AVVISO PER LA SICUREZZA / AVVISO SUL PRODOTTO

| Oggetto: | Posizionamento potenzialmente errato durante il rilevamento dei marker impiantati insieme alla fusione 6D e 3D combinata |
| Riferimento prodotto: | ExacTrac Vero 3.5.0-3.5.3 |
| Identificativo Brainlab: | CAPA-20170130-001869 |

Figura 1. Finestra di messaggio con il suggerimento di ExacTrac Vero di passare alla “corrispondenza del baricentro”

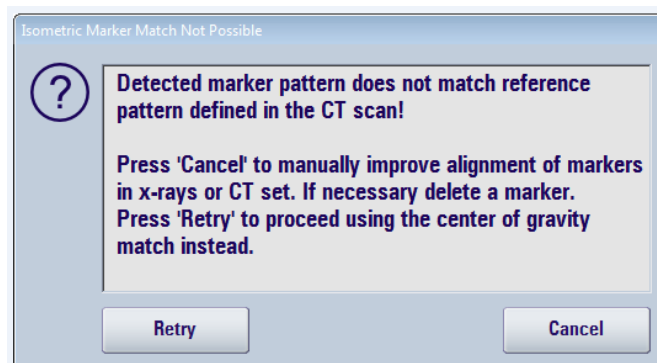
- ExacTrac Vero suggerisce di passare alla “corrispondenza del baricentro” (verifica 3D) tramite il messaggio visualizzato nel riquadro riportato qui sotto. Ad esempio, ciò potrebbe verificarsi nei casi in cui l'effettiva configurazione dei marker rilevata dalle immagini radiografiche risulti significativamente distorta rispetto alla configurazione definita nella scansione TAC.
 - L'operatore accetta il suggerimento premendo il pulsante “Retry” (vedere Figura 1).

Figura 2. Schermata che indica il problema descritto sopra

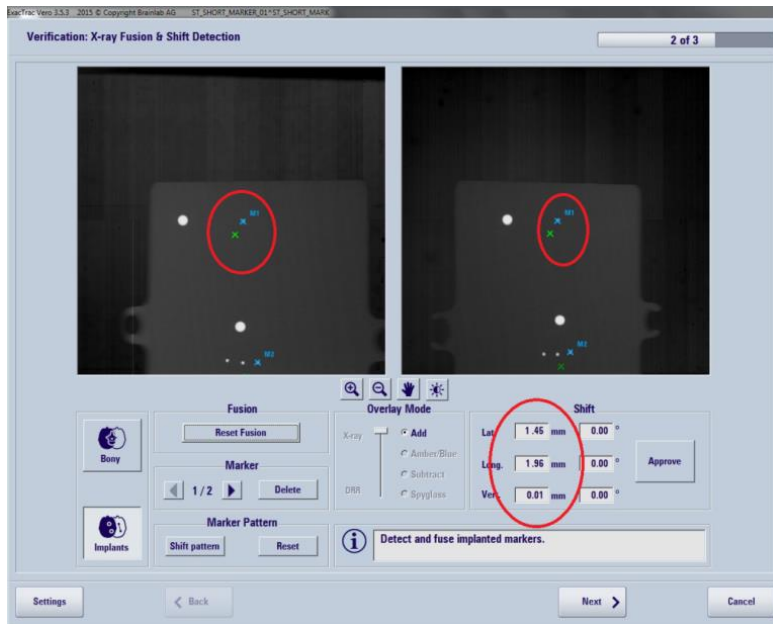
- Prima di premere “Fuse Marker”, le posizioni dei marker pianificate (verde) e le posizioni dei marker rilevate (blu) sembrano rientrare nei valori di soglia standard.
- Dopo aver premuto “Fuse Marker”, ExacTrac Vero mostra una deviazione tra le posizioni dei marker pianificate (verde) e le posizioni dei marker rilevate (blu) superiore ai valori di soglia standard. Vengono indicati i corrispondenti “shift” e i possibili angoli di correzione (vedere figura 2).

- In tal caso, la deviazione, gli shift e gli angoli sono determinati dal suddetto malfunzionamento del software e non indicano un vero errore di posizionamento del paziente.

- L'utente applica gli shift e gli angoli (erroneamente) indicati premendo "Next" e sposta il lettino ed eventualmente anche l'anello del gantry nella posizione aggiornata.
- Il trattamento inizia senza un'ulteriore verifica come richiesto dal manuale d'uso. Qualsiasi altra verifica eseguita prima e dopo la fusione mostrerebbe di nuovo una deviazione tra le posizioni dei marker pianificate (verde) e le posizioni dei marker rilevate (blu), consentendo quindi all'utente di identificare questo problema.

Figura 3. Trattamento con fantoccio - Vista Dynamic Tracking Treatment. Il cerchio rosa indica la posizione target calcolata in tempo reale, che non copre al 100% la corrispondente struttura nell'immagine. Anche le crocette arancioni non corrispondono perfettamente.

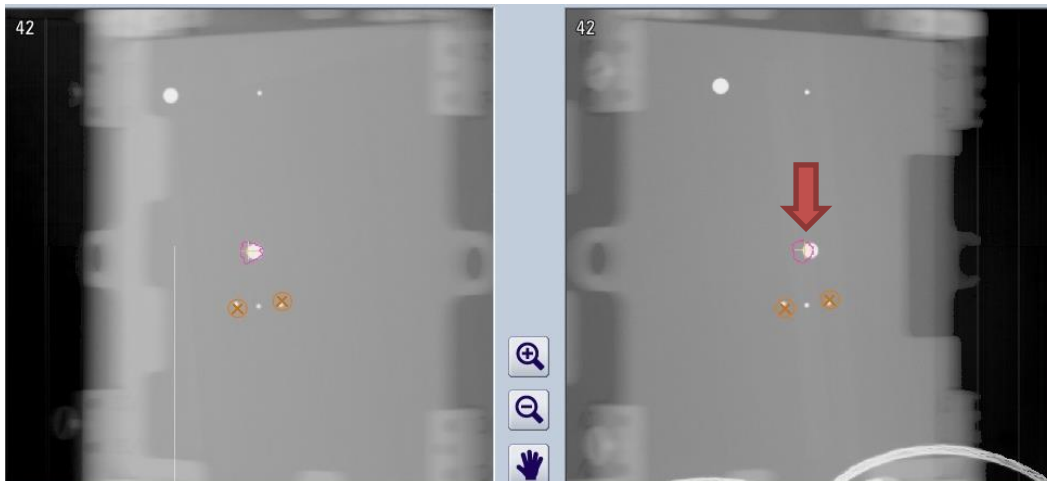
- Il paziente viene inizialmente posizionato con ExacTrac Vero utilizzando la stereoradiografia ("Bony" o "Implants") o la CBCT.
 - La procedura di posizionamento include la correzione dell'angolo dell'anello, risultante in un posizionamento 6D (errore rotazionale attorno all'asse verticale).
- Il rilevamento si basa su due marker corti o su un unico marker lungo (rilevamento 3D).
- Durante il trattamento l'utente non riconosce che la posizione del target calcolata in tempo reale (in rosa nella figura 3) e le posizioni dei marker rilevate (arancione) si discostano dalle corrispondenti strutture nelle radiografie (vedere Figura 3).

1. Chiedere al chirurgo di impiantare i marker il più vicino possibile al volume target come indicato nel manuale d'uso.
2. Ridurre al minimo le correzioni della rotazione dell'asse verticale facendo in modo che il paziente sia allineato in maniera precisa al lettino di trattamento. Ciò si può ottenere se la rotazione del paziente rispetto all'asse verticale è tanto più simile alla rotazione del paziente durante la scansione TAC (vedere figura 6-8).
3. Monitorare costantemente la posizione prevista per il target nelle radiografie acquisite, come descritto nel manuale d'uso (vedere figura 3).

Figura 4. La massima deviazione del target dipende dall'angolo di correzione dell'asse verticale e dalla distanza tra isocentro e baricentro dei marker impiantati

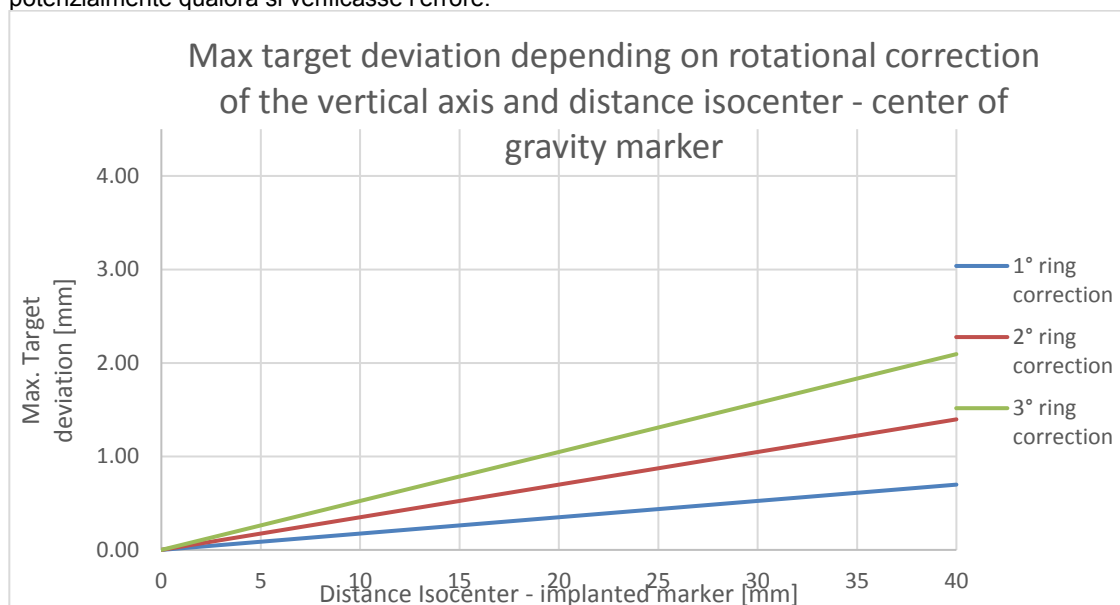
L'entità dell'errore dipende da due fattori:

- L'entità della correzione 6D applicata all'angolo dell'anello, la quale è introdotta dalla correzione iniziale. Piccole correzioni degli angoli dell'anello incidono meno rispetto a correzioni consistenti.
- La distanza tra l'isocentro di riferimento e il baricentro dei marker impiantati. Distanze corte hanno una criticità inferiore rispetto a distanze più lunghe.

La tabella riportata di seguito mostra la massima deviazione del target che potrebbe risultare potenzialmente qualora si verificasse l'errore.

Figura 8

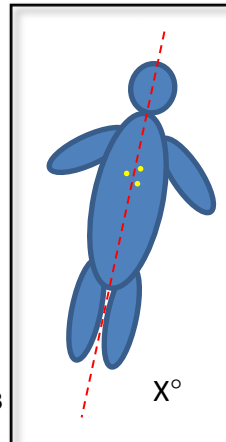
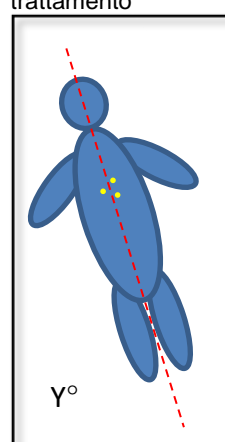
Potenziale deviazione del target, quando si utilizza la procedura interessata dal problema.
